Kerk van Poppel: Tweede Atelier

Datum vergadering	21/03/2022
Locatie	St.-Valentinuskerk, Poppel
Verslag opgemaakt door	Jakob, Laura & Bert
Bijlage(n) aan het verslag	<u>Posters</u>
Aanwezigen	Jakob Vandevoorde (Endeavour) Bert Timmermans (Endeavour) Laura Meulemans (Endeavour) Eva (RE-ST) Dimitri (RE-ST) Yentl (RE-ST) Gert Van Daele (Provincie Antwerpen) Kristof Jacobs (Gemeente Ravels)

RONDE 1: Hoe kan de kerk dagelijks gebruikt worden?

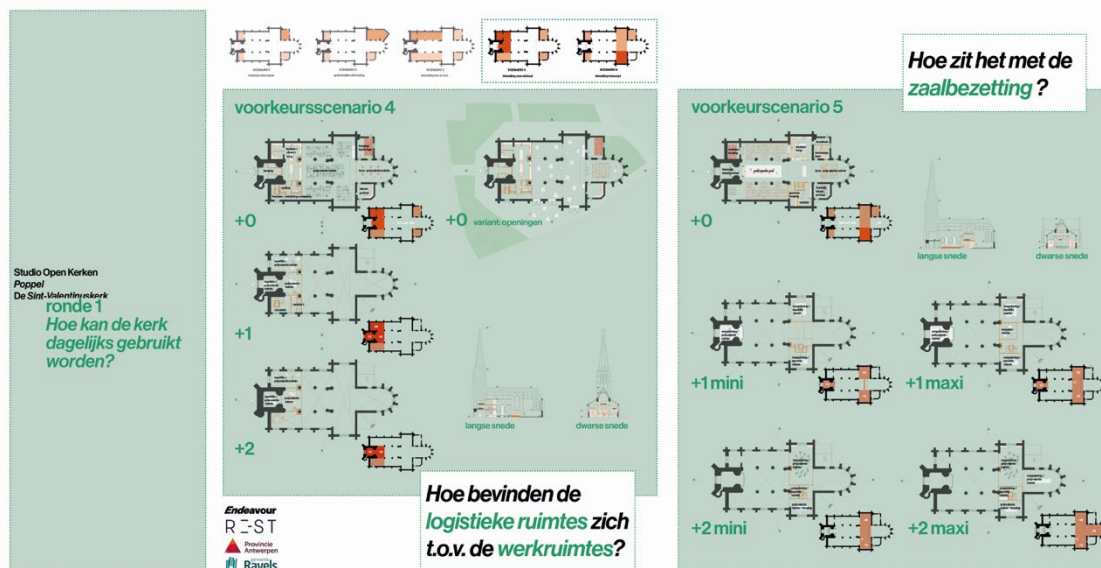
- **Bevoorrading** is handig in dit scenario, omdat men rechtstreeks door de grote poort kan.
- Het **dranksysteem (bar + drankhok)** zit goed in beide scenario's, hoewel sommige deelnemers het jammer vinden dat de het Westelijk inkomportaal in scenario 4 hierdoor enkel dienst doet als berging.

- De **hoofdingang** van de kerk zal zijn waar vandaag de zijingang is. Dit is op zich geen probleem, want zo wordt deze vandaag ook al gebruikt. Dit is alleen moeilijk voor grote voorwerpen (omdat de hoofddeur niet meer gebruikt kan worden). Deelnemers zijn dus zeker wel te vinden voor de **variant met de openingen**.

- Ook de openheid naar de straat en de zichtbaarheid van activiteiten van buiten naar binnen wordt als een groot voordeel gezien. Zo wekt men nieuwsgierigheid. Zolang de architecturale lijnen van de kerk bewaard blijven, zijn **openingen** dus zeker mogelijk.

- Er wordt een bijkomende eis geponereerd voor de keuken: deze ligt het best rechtstreeks aan een kleine én een grote ruimte. In scenario 4 kan er makkelijk een klein compartiment, vlak naast de keuken gecreëerd worden, dit wordt gezien als een groot voordeel.

- De openheid en **zicht op het koor** wordt sterk naar voren gebracht.
- Een voordeel van dit scenario is dat men via het noordelijk inkomportaal rechtstreeks en **ongezien kan binnenkomen naar de backstage**.

- Bevoorrading is complexer in dit scenario, omdat men door het drankhok moet en men minder dicht bij de deur kan parkeren.
- Het **dranksysteem (bar + drankhok)** zit goed in beide scenario's.

- Het **dichtbouwen van het transept**, waardoor het zicht op het koor beperkt wordt, wordt door heel wat deelnemers als zonde beschouwd.
- Deelnemers vragen zich af of er niet met een **brug op verdieping +1 én +2** gewerkt kan worden. In dat geval hebt je een meer ononderbroken zicht op het koor met twee bruggen.

- De **keukenoppervlakte van 40m2** is groot genoeg (als er een praktische indeling is).
- Er wordt een bijkomende eis geponereerd voor de keuken: deze ligt het best rechtstreeks aan een kleine én een grote ruimte. In scenario 5 kan er snel naar de kooruimte en naar de grote zaal gelopen worden.

- Voordeel van dit scenario dat **grote voorwerpen** nog steeds door het westelijk inkomportaal kunnen binnenkomen.

- Algemeen geven deelnemers aan dat er in dit scenario **te veel vergaderzalen** zijn. Vier vergaderzalen wordt als werkbaar gezien, in de gemeentesaal is men ook niet vaak tegelijk bezig. Bovendien is er volgens de deelnemers geen nood aan vergaderzalen met een capaciteit van 40pp.
- Het dichtbouwen van het koor op +2 wordt door deelnemers als onnodig gezien. Er zijn in dit scenario als twee zalen van 40p. (het koor op gelijkvloers en de vergaderruimte op +2).

RONDE 2: Hoe kan de kerk gebruikt worden voor evenementen.

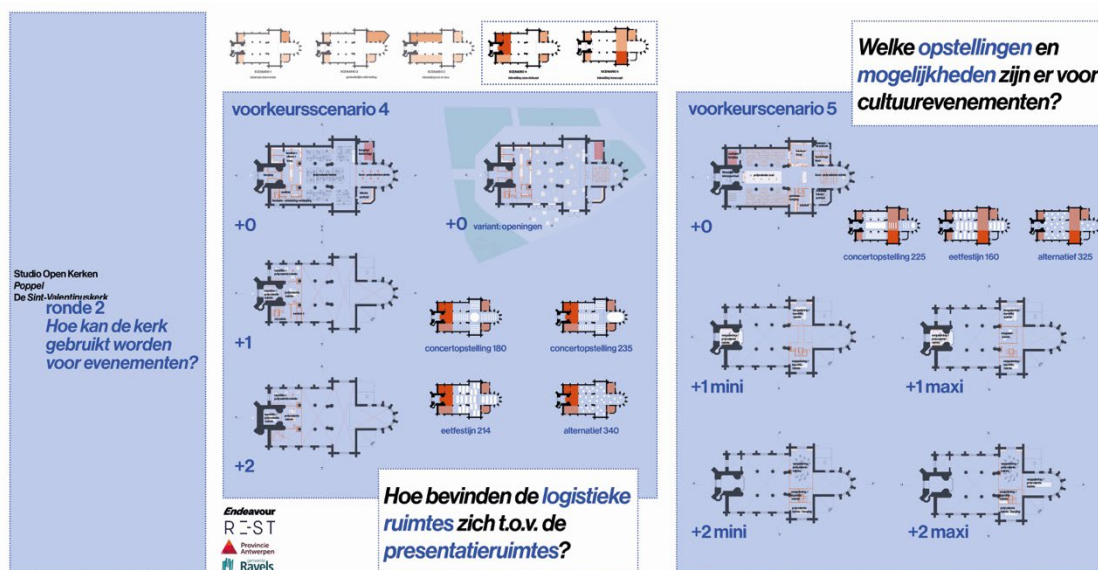
- De **grootte van de polyvalente ruimte**, en het open zicht naar het koor, in scenario 4 wordt geapprecieerd door de deelnemers. Deze grote ruimte geeft **het meeste mogelijkheden en flexibiliteit**. Men is eerder geneigd om de kerk zo min mogelijk permanent op te delen om alle mogelijkheden in de toekomst open te laten (ook als er bijv. andere verenigingen bijkomen), maar men merkt wel op dat ook in scenario vijf de zaal best groot is en de gemeentenzaal vandaag bijna altijd groot genoeg is.

- Opdelingen van de polyvalente zaal zijn nodig voor flexibel gebruik. Hierbij wordt aangegeven dat het koor best met een steviger systeem wordt afgeschermd (bijvoorbeeld glazen of verschuifbare wand) en dat de polyvalente zalen dan met gordijnen kan.

- De grote ruimte is **akoestisch** waarschijnlijk beter dan in scenario 5.
- **Concertopstelling 180** (met rondom tribunes) is misschien interessant voor een aantal muziekopstellingen, maar over het algemeen wordt voor koor- en toneelvoorstellingen toch een meer **eenrichtingspodium** gevraagd. **Concertopstelling 235** is dan handiger, maar het podium moet meer naar voren komen, zodat men ook van de zijkanten kan zien. Het totale aantal plaatsen zal dus lager liggen dan 235.

- De meerderheid van de deelnemers denkt dat **het terras een meerwaarde** zou zijn bij evenementen. Er wordt aangehaald dat het terras wel naast een erg drukke baan zou liggen en "het altijd waait" rond de kerk.

- De inbreiding van het transept resulteert in een opdeling tussen schip en koor, wat niet wenselijk is voor opstellingen voor evenementen.
- **Concertopstelling 225** zal ook niet vaak mogelijk zijn (kan bijvoorbeeld ook moeilijk voor koor- en toneel) + er moeten meer plaatsen worden uitgehaald voor de zuilen. De intekening is nu te positief. Een mogelijk opstelling zou zijn om maar van één kant te werken, met nog twee rijen naar voor en het podium nog twee meter naar het zuiden te trekken tot tegen de zuilen. Deze optie moet berekend worden, want ook hier zal het totale aantal plaatsen zal dus lager liggen dan 225.

- **Concertopstelling_nieuw** eens te bekijken wat er gebeurt als we ook hier een eenrichtingspodium installeren (dat eventueel voor een deel onder het volgebouwde transept uitkomt). Hoeveel kwalitatieve plaatsen krijgen we dan?

- Binnenkomen via het Westelijk inkomportaal krijgt de voorkeur t.o.v. inkomportaal scenario 4.
